申請日期	年 月 日	戶別	9 樓 C 戶
------	-------	----	---------

C戶 建築平面圖(套上層樑)

客戶工程變更單

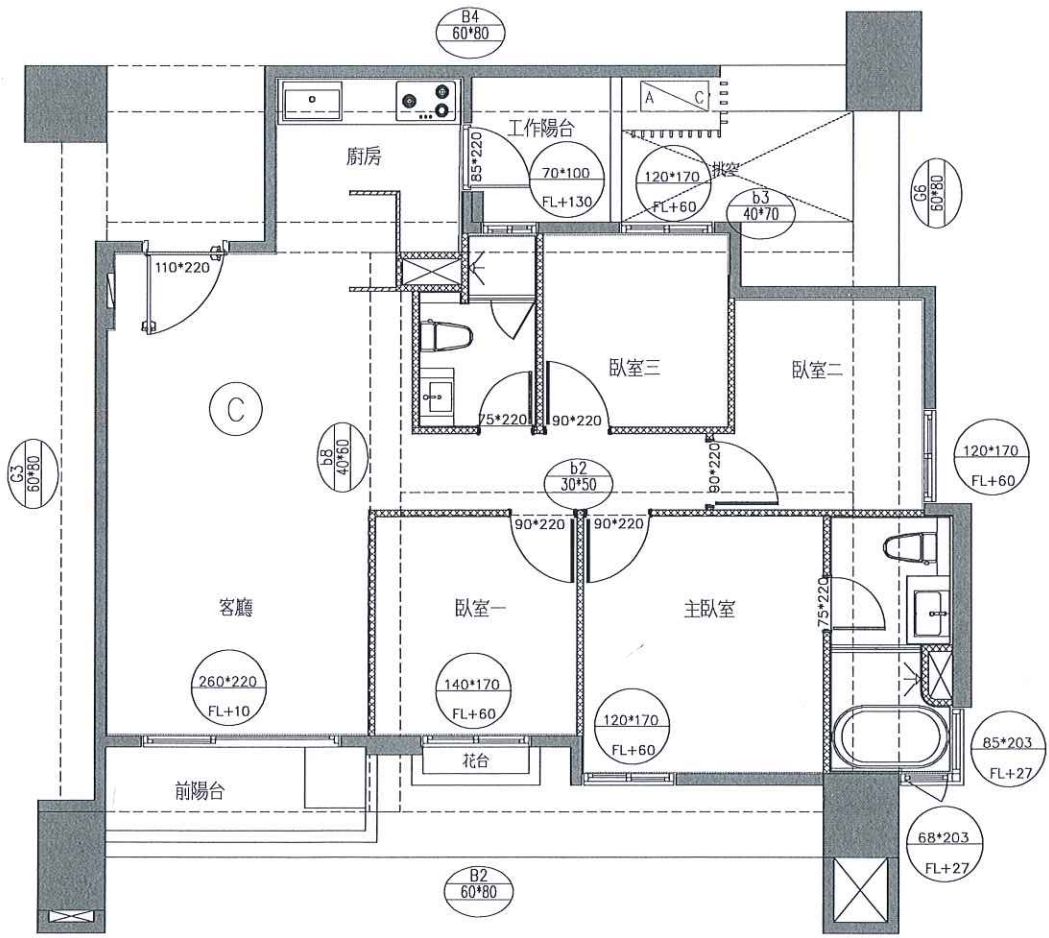
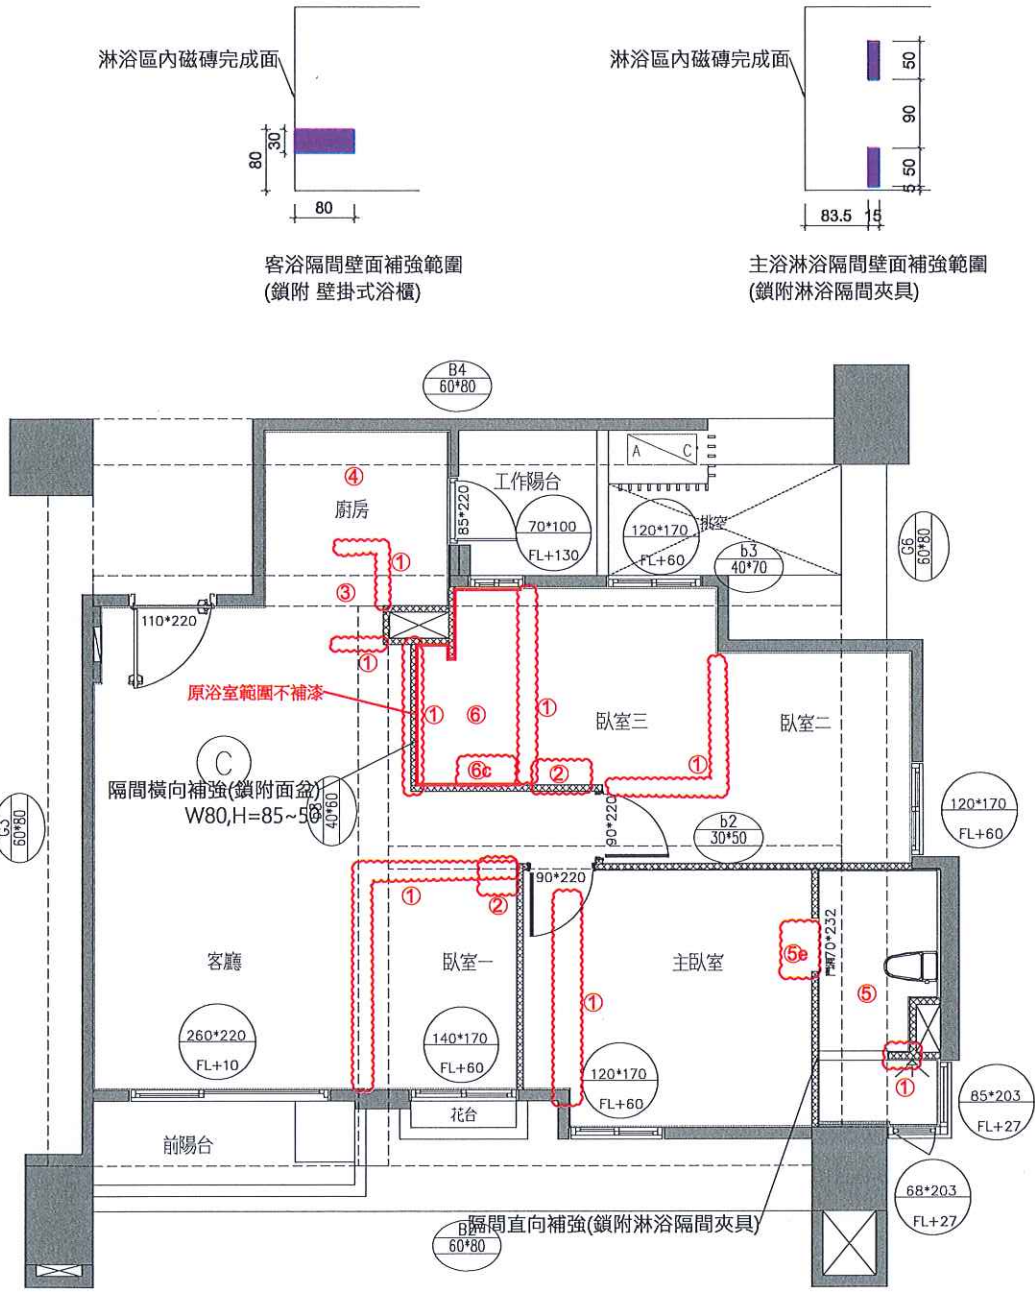
- 變更事項記錄：
- 1.輕隔間、油漆範圍變更
 - 2.臥室門追減x2
 - 3.電器櫃(不含設備)追減
 - 4.廚具(含設備、天花、燈具)追減,微波烤箱,炊飯器點交
 - 5.主浴變更，包含：
 - a.浴櫃追減
 - b.浴缸追減
 - c.主牆磚變更浴室壁磚
 - d.馬賽克磚變更壁磚
 - e.淋浴區地磚刻溝
 - f.浴室門追減(不含門檻)
 - g.淋浴門追減(不含門檻、長度變更)
 - h.淋浴門長度變更
 - 6.客浴全退，包含：
 - a.輕隔間、油漆、地壁磁磚
 - b.衛浴設備追減(浴櫃、面盆、龍頭、淋浴龍頭、燈具x3、轉角籃、置物架)
 - b-1給、排水保留
 - c.廁所門框扇及門檻追減
 - d.淋浴門及門檻追減
 - e.內牆油漆追加
 - f.降躁工程追加
 - g.樓上層降躁工程追加
 - h.天花板、油漆追減(此區因樓上層管線外露，結構頂板不補油漆)
 - i.客浴掛鏡變更主浴掛鏡(點交)
 - j.客浴換氣扇變更主浴暖風機(220V專回追加)(設備點交)
 - k.客浴馬桶變更主浴馬桶(點交)
 - 7.全屋升級卷防霾紗窗徐藝真

C戶 地坪材質範圍示意平面圖

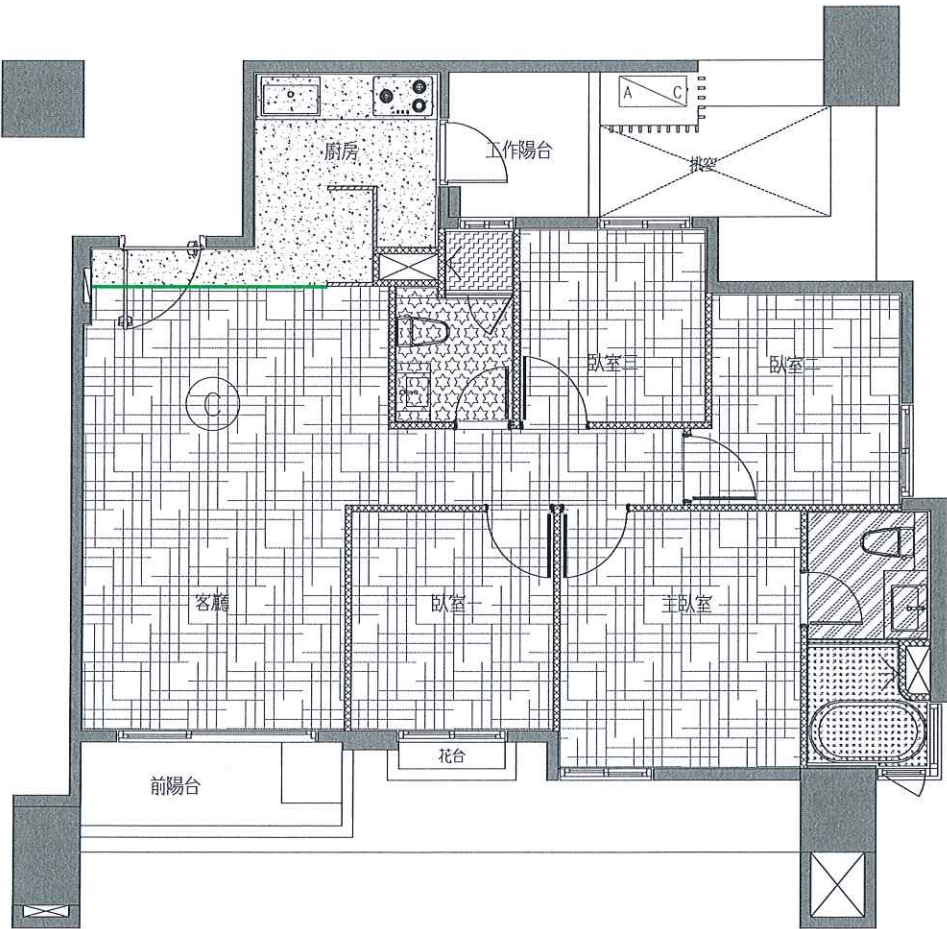
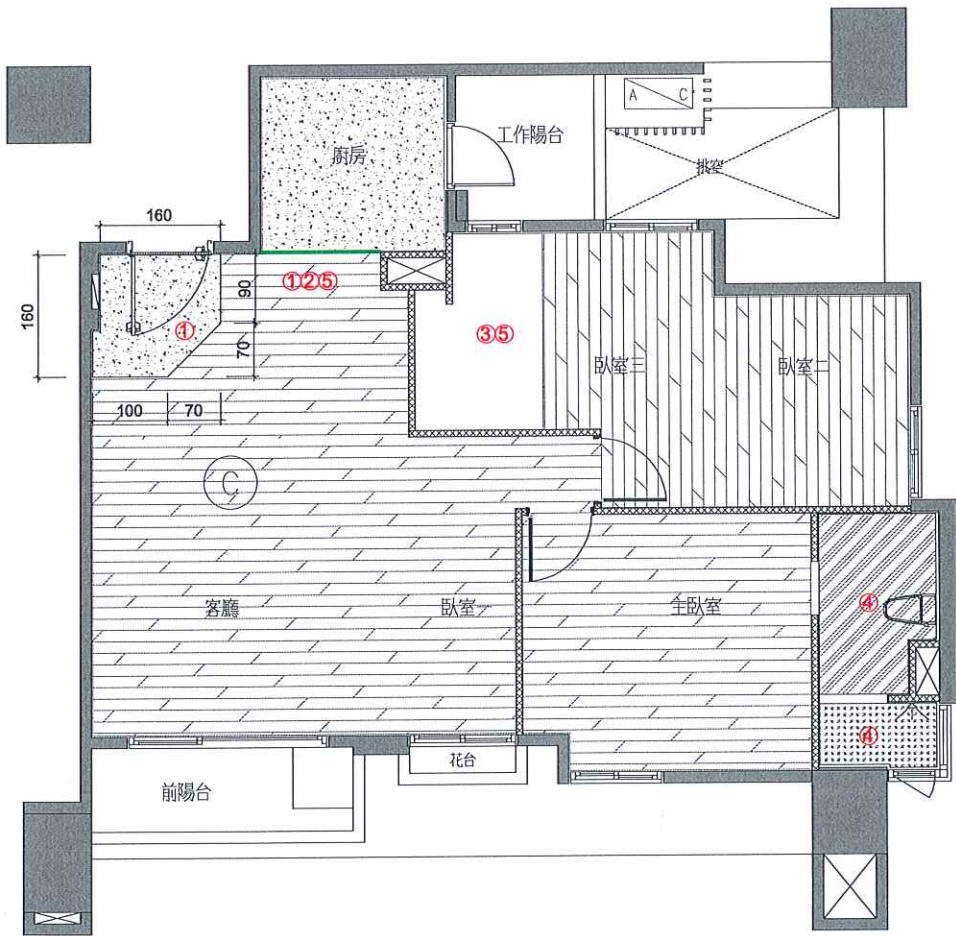
- 變更事項記錄：
- 1.玄關、廚房地磚範圍變更
 - 2.木地板範圍變更
 - 3.客浴地磚追減
 - 4.主浴地磚範圍變更
 - 5.降造範圍變更
 - 6.樓上層客浴範圍降躁追加

※木地板鋪設方向如圖

C戶 天花板範圍示意平面圖(套上層樑)

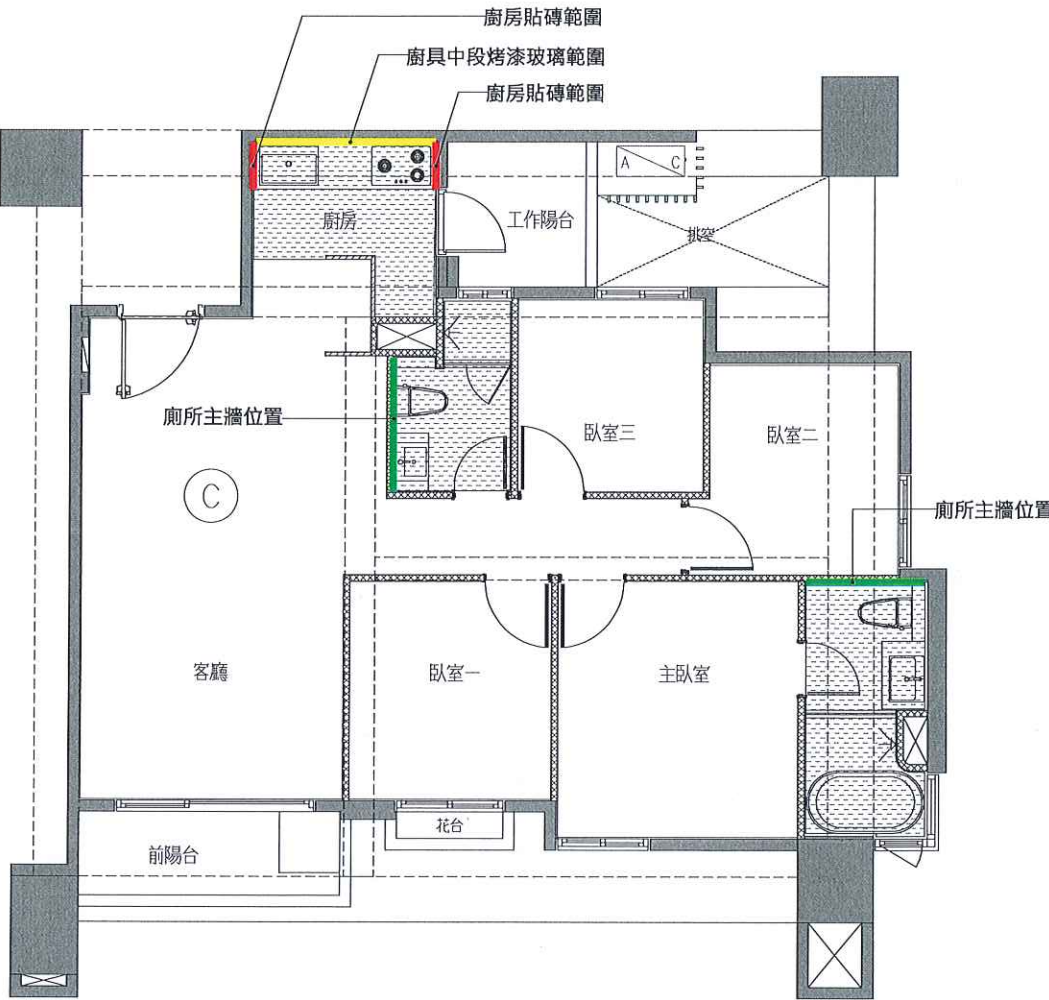
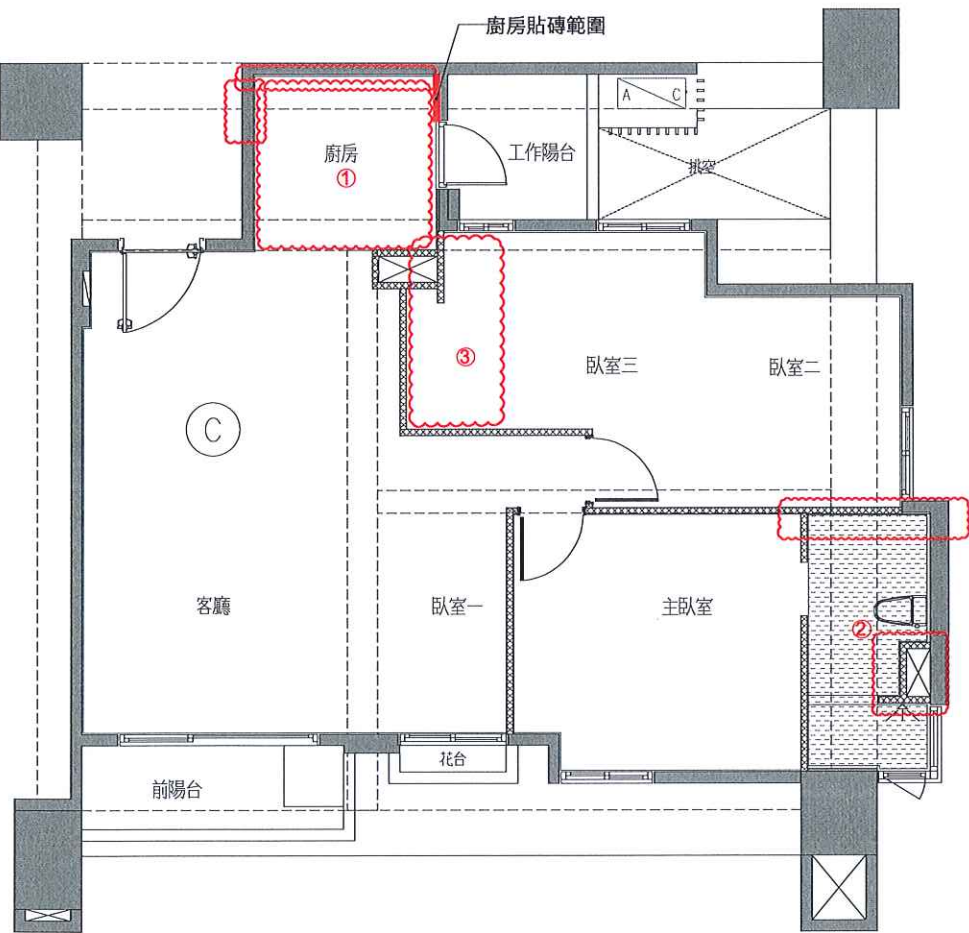
變更事項記錄：

1.廚房變更

a.天花板追減(燈具追減x2)(不補漆)

b.烤玻追減

c.壁磚單側追減

2.主浴變更

a.主牆磚變更浴室壁磚

b.馬賽克變更浴室壁磚

3.客浴全退

C戶 插座及弱電位置示意平面圖

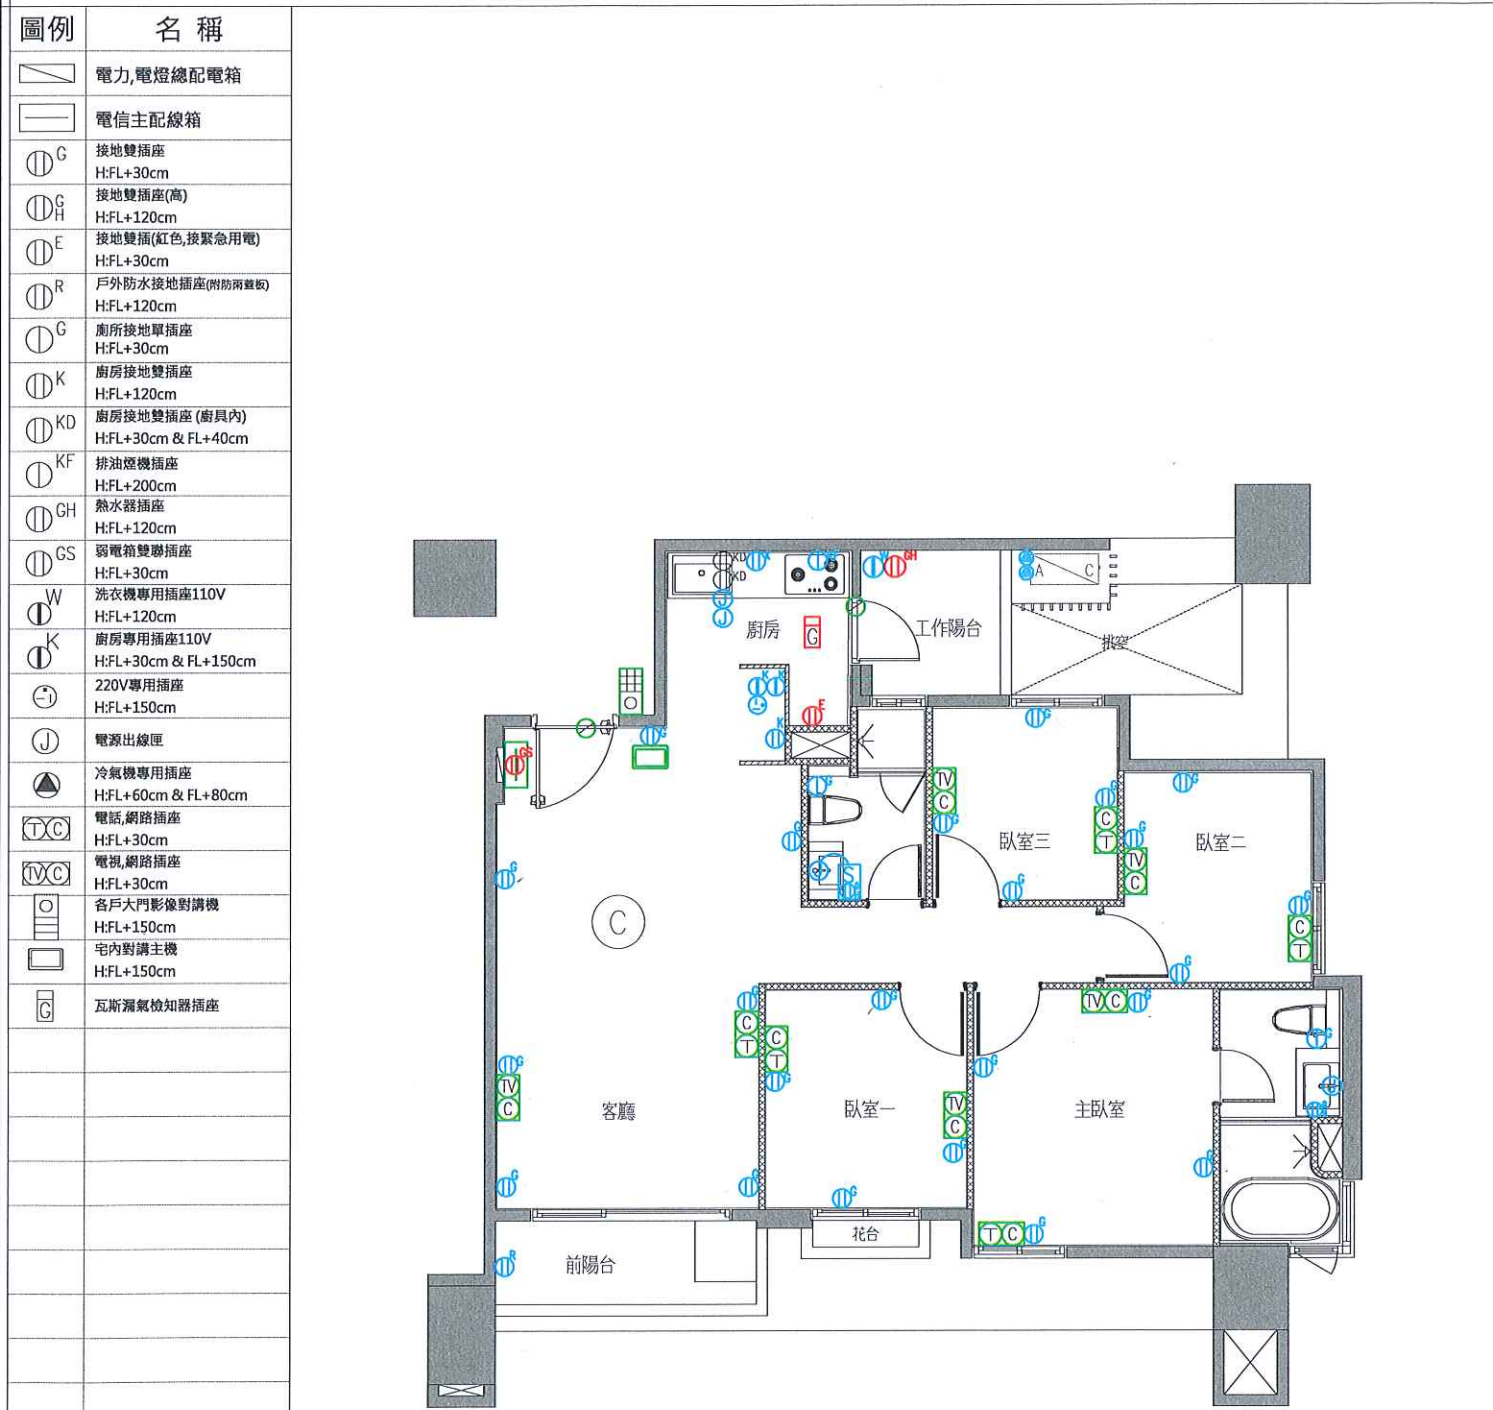
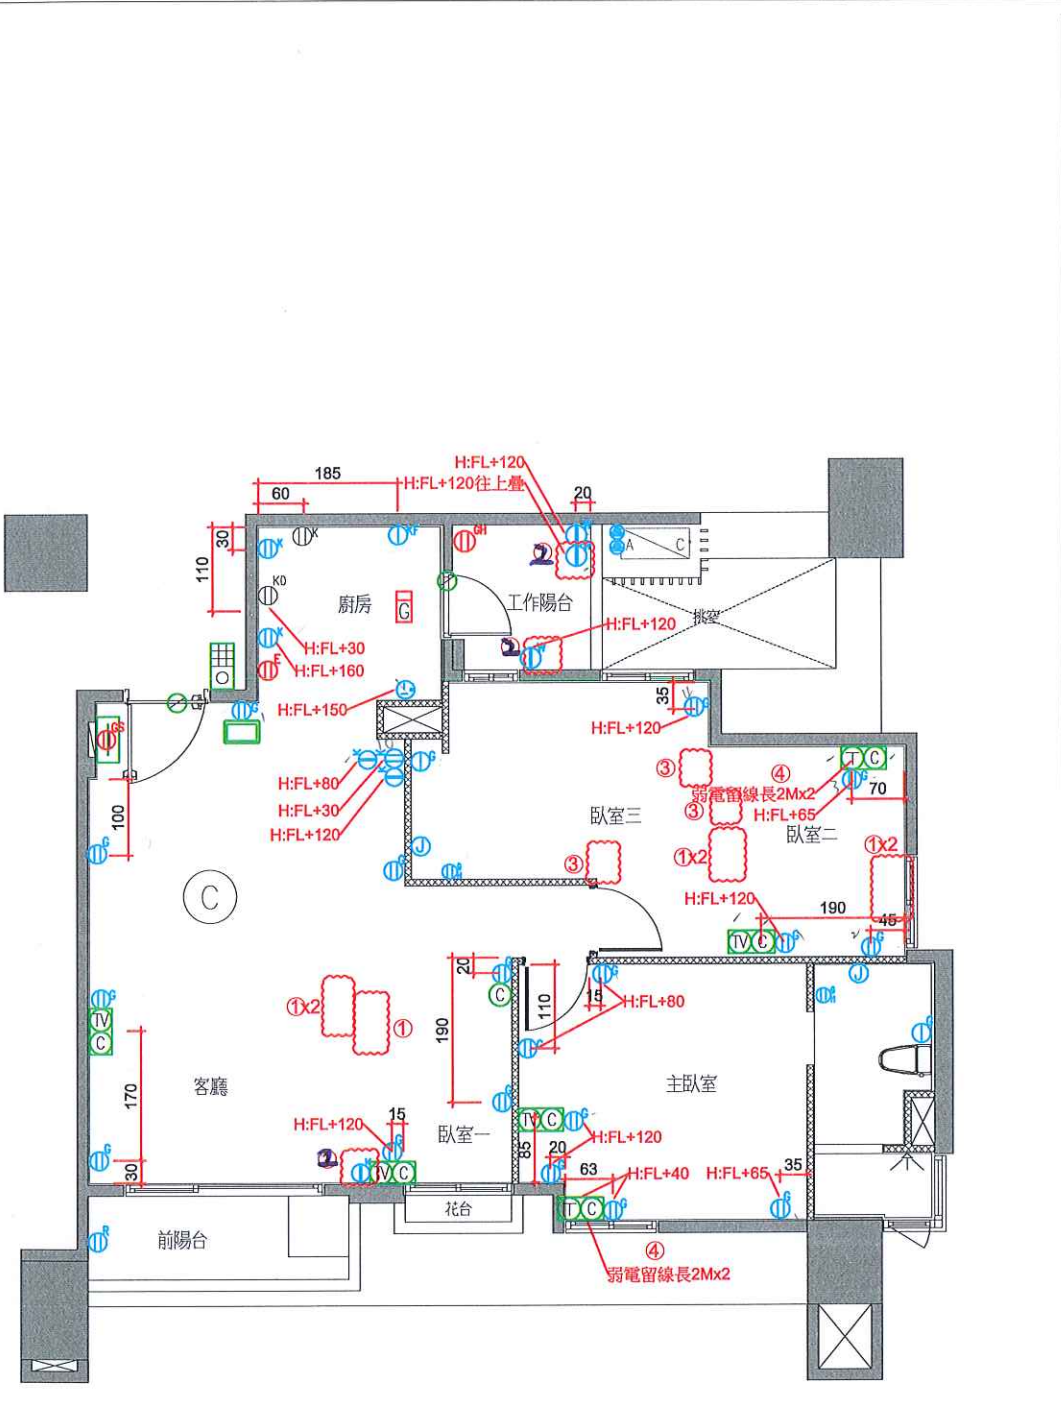
- 1.1.弱電變更
- a.(TV)追減x1
- b.(T)追減x3
- c.(C)追減x3
- 2.110V專迴插座追加x3
- 3.110V插座追減x4
- 4.預留線長2m追加x4

C戶 電燈開關及迴路示意圖(套上層樑)

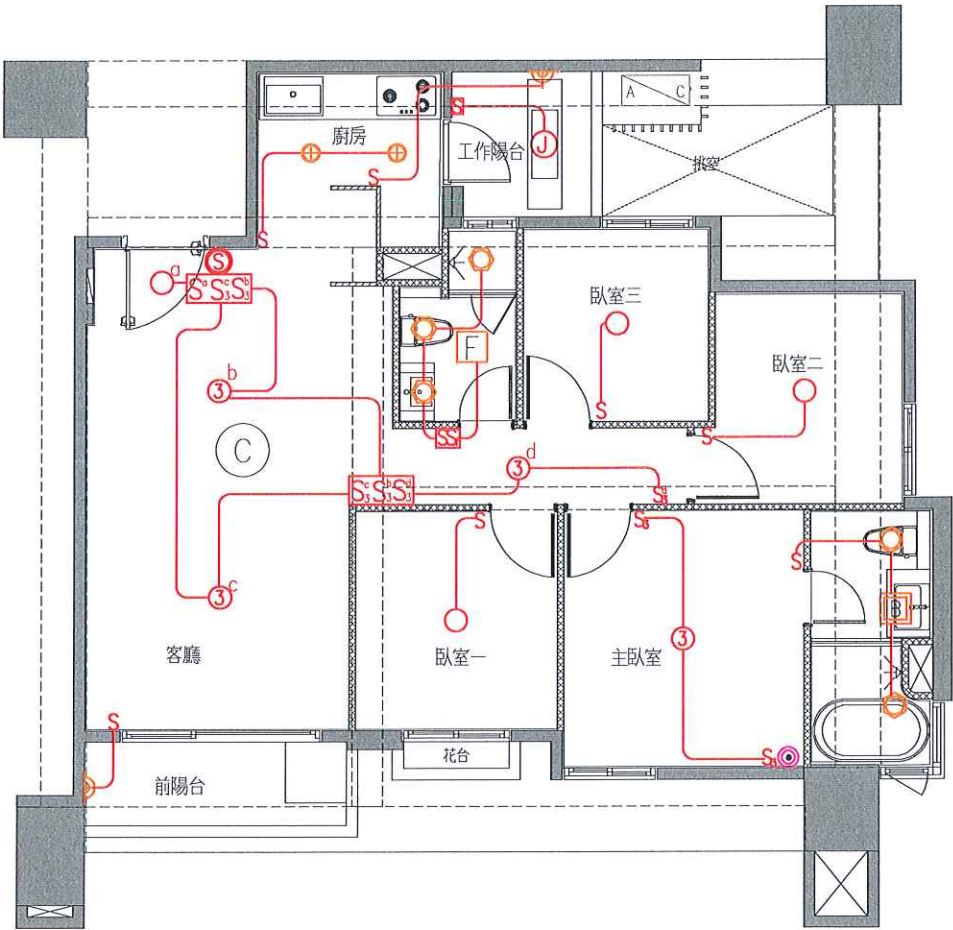
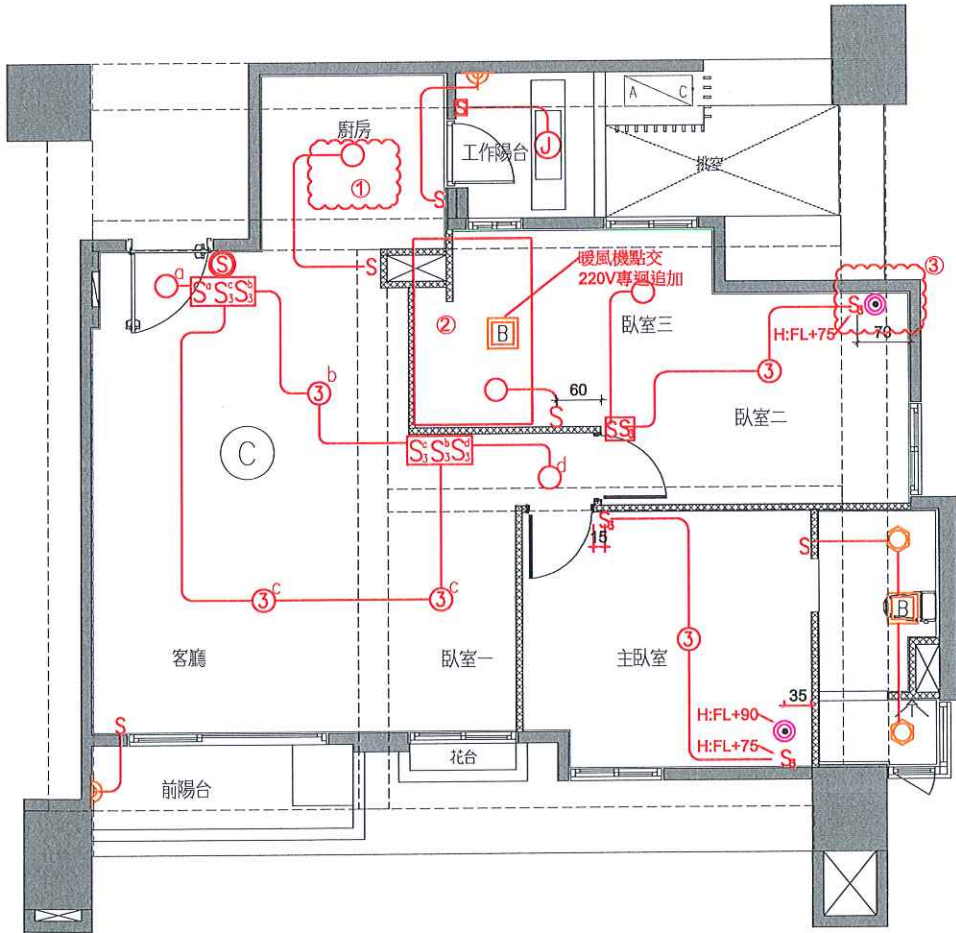
- 1.廚房變更
- a.燈具追減x2
- 2.客浴變更
- a.換氣扇追減x1
- b.主浴暖風機追加x1(點交)
- c.220V專迴追加
- d.燈具追減x3
- 3.緊急壓扣追加x1
4.
